Objet : Action corrective de sécurité – Rappel des Connecteurs de réalignement pour tige de Ø5.5 et Ø6 – PASS LP

Référence du Dispositif médical : B02235510 lot 16C0455 et B02236010 lot 14I0261

Fabricant : MEDICREA INTERNATIONAL

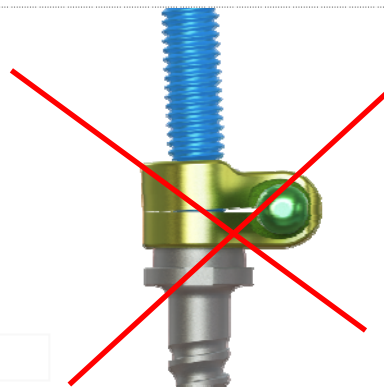
Dans la mesure où celui peut varier de position, nous tenons à porter l'attention des utilisateurs sur la nécessité de bien vérifier le sens de montage du connecteur de réalignement sur la tête de vis en fonction de sa forme (la collerette du connecteur doit être positionnée vers le bas en contact avec la tête de vis) et non en fonction de la position du marquage.

Si le connecteur de réalignement est monté dans le mauvais sens, le connecteur assure la fonction d'un connecteur standard :

- Le serrage du connecteur réalignement sur la tête de la vis n'est pas altéré, par conséquent la fixation de l'assemblage est bien assurée.
- L'effet de réalignement n'est plus assuré et la correction souhaitée par le chirurgien pourrait ne pas être effectuée.

-Mise à jour de la technique opératoire pour décrire précisément le sens de montage des connecteurs de réalignement sur la tête de vis.
